**Avis délibéré de la Mission régionale d'autorité environnementale  
de la région Nouvelle-Aquitaine  
sur le projet de construction de hangars d'élevage de type volière  
avec couvertures photovoltaïques au Barp (33)**

n°MRAe 2020APNA20

dossier P-2019-9266

Figure 23 : Prélocalisation des zones humides (Source : sig\_reseau-zones-humides.org)

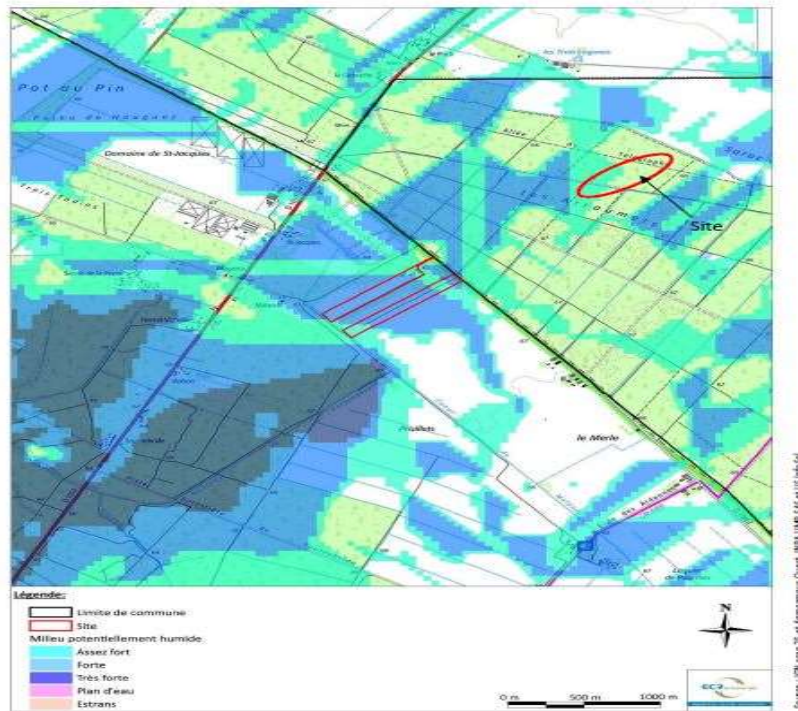
**La MRAe relève que compte tenu d'une forte probabilité de présence de zones humides, des investigations de terrain doivent être menées afin de caractériser la nature du sol au regard du critère zone humide, ainsi que le prévoit la réglementation<sup>8</sup>. Par ailleurs la cartographie (cf ci-dessous) peut prêter à confusion (localisation du « site » erronée) et demande à être reprise.**
